# Planungs- und Gestaltungsbeirat der Hanse- und Universitätsstadt Rostock

**44. Sitzung – 08.12.2023**

## Protokoll

Abb.1: Ansicht West Promenade; Quelle: MZ Architekten Meier + Zeug

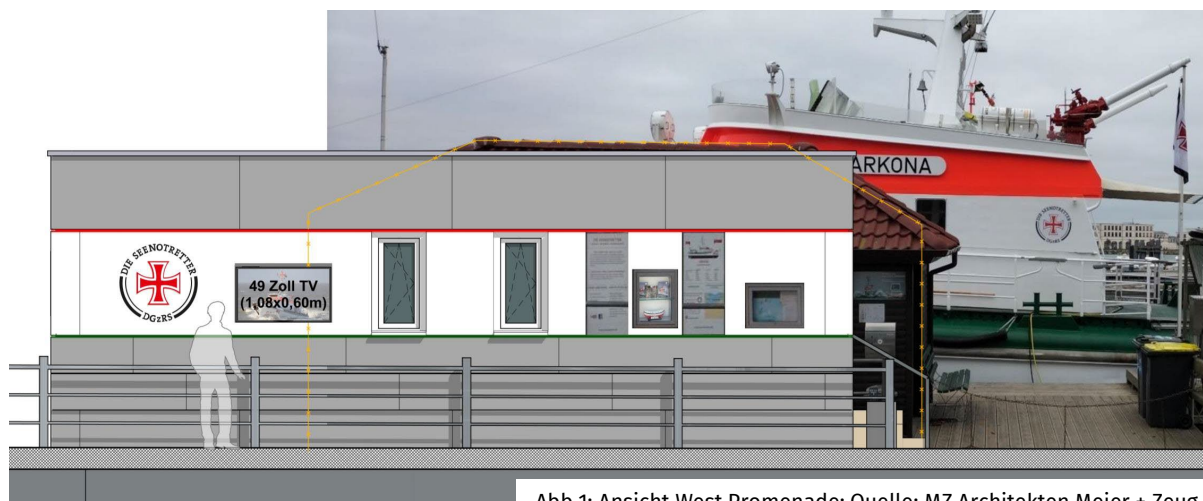
Die Mitglieder regen an vielleicht das Material des Stegs aufzunehmen. Es könnte sich wie eine „Seekiste“ aus dem Steg aufklappen. Die Fassade die zur Promenade orientiert ist, wirkt durch die, für das kleine Gebäude, vielen Schaukästen, Infotafeln und Fenster sehr unruhig.

Der Beirat versteht das Argument, nur sollte die Fassade geordnet werden. Die Schaukästen könnten reduziert und zusammengefasst werden. Sie raten dazu auf das WC-Fenster direkt an der Promenade zu verzichten.

Die Mitglieder regen weiterhin an den Eingang zum Büro eventuell zur Wasserseite zu verlagern, so würde das Geländer an der Seitenfassade entfallen können.

Gelobt werden die Photovoltaikmodule auf dem Dach. Aus Sicht der Mitglieder können die Elemente gerne auch gezeigt werden, sie müssen nicht hinter der Attika verschwinden, denn es ist ein positives Signal das Gebäude damit auszustatten.

Der Planungs- und Gestaltungsbeirat erklärt, dass das Gebäude durch das höhersetzen in Wirklichkeit schwebt. Der offene Raum zwischen der Unterkante des Gebäudes und dem Fußweg der Promenade soll in gleicher Gestaltung der Fassade durch Platten geschlossen werden. Der Beirat empfiehlt diese Anschlussstelle nochmal zu überprüfen. Es könnte statt geschlossenen Platten ein einfacher Gitterrost eingesetzt werden, was das Gebäude leichter wirken lassen könnte. Die geplante Konstruktion stellt einen fragilen Anschluss dar. Der Neubau bekommt eine Art Schürze, was einen eigenwilligen Anschluss an das Ufer darstellt. Es suggeriert einen geschlossenen Anschluss, welcher es allerdings nicht ist. Es ist nicht klar, ob das Gebäude schwebt oder steht.

Die horizontale Gliederung ist für den kleinen Baukörper schon zu viel. Es wird ein Material und eine Farbe empfohlen.

Insofern ist das Gremium nicht überzeugt vom Einsatz der horizontal gegliederten weißen und grauen Faserzementplatten, einem Material, das an diesem Ort fremd anmutet. Auch die Notwendigkeit von Leuchtstreifen erschließt sich nicht. Schön wäre die Reduktion auf das wirklich Nötige, auf ein Material, das sich optisch zurücknimmt vor der Kulisse des beeindruckenden Schiffes, das doch die Hauptrolle in diesem Arrangement spielt. So könnte zum Beispiel der Einsatz einer vorvergrauten, langlebigen Lärchenholzschalung, wie sie bereits in Kleinarchitekturen im Umfeld vorhanden ist, geprüft werden. Es handelt sich auch bei der Tragkonstruktion der Station um einen Holzbau. Die bestehenden Steganlagen zwischen Schiff und Promenade sind ebenfalls mit Holz beplankt.

Klarheit und mehr Ruhe wünscht man sich auch hinsichtlich der Anordnung der Öffnungen in den Fassaden des kleinen Objekts, seien es nun Fenster, Vitrinen, Türen oder der vorgeschlagene Bildschirm in Richtung Promenade. Hier, im Blickfeld der Flanierenden, wird im Übrigen der Verzicht auf die dargestellten Fenster der Sanitärebereiche dringend empfohlen, während der Haupteingang an der Schmalseite großzügiger und einladender ausfallen könnte.

Zu prüfen ist ferner, ob das Gebäude wirklich optisch an das Gelände andocken soll, oder ob es nicht einfacher und angemessen wäre, die Fuge transparent zu lassen. Auch die Photovoltaikanlage auf dem Dach muss keineswegs „versteckt“ werden, ist sie doch ein vorzeigbares Element zur nachhaltigen Energiegewinnung.
